QSTK007 *versione plastica*

QSTK022 *versione metallica*

QSTK007 e QSTK022 sono stati studiati per risolvere due problemi:

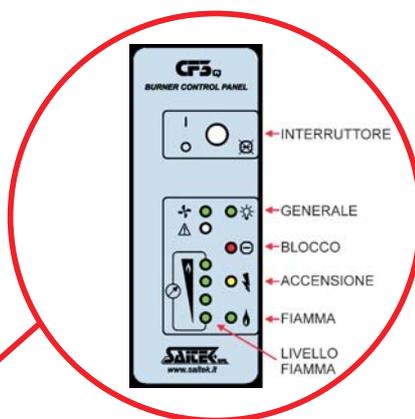
1. La sostituzione in quanto non sono più prodotti e di conseguenza non più reperibili sul mercato.
2. Rotture frequenti dei controlli di fiamma.

QSTK007 e QSTK022 sono equipaggiati con n° 8 controlli di fiamma SAITEK modello CF3q progettati per essere impiegati in ambienti di lavoro gravosi.

QSTK007 è di facile installazione e non cambia in nessun modo l'impianto originale e la gestione del fomo.
